VYSVĚTLENÍ, ZMĚNA NEBO DOPLNĚNÍ

ZADÁVACÍ DOKUMENTACE č. 2

Stavební úpravy objektu Václavov u Bruntálu - multifunkční dům

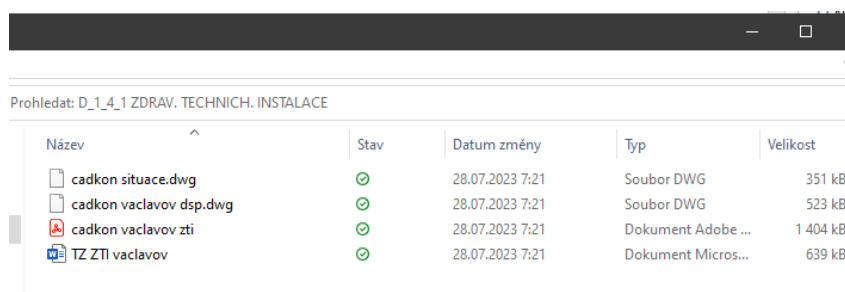
14) V části ZD, přílohy č.6 – Projektová dokumentace v části D.1.4.1 – Zdravotně technická instalace, jsme nenalezli výkresovou část:

č.v. D.1.4.1-b1 Situace sítě

č.v. D.1.4.1-b2 Kanalizace dešťová podélný řez

č.v. D.1.4.1-b3 Vodovod 1NP

č.v. D.1.4.1-b4 Vodovod 2NP

č.v. D.1.4.1-b5 Kanalizace 1NP

č.v. D.1.4.1-b6 Kanalizace 2NP

Dotaz:

Žádáme doplnění výkresové části.

Máme jen tuto dokumentaci. Dodavatelé si otevřou pdf výkres „cadkon vaclavov zti“ kde najde požadované výkresy.
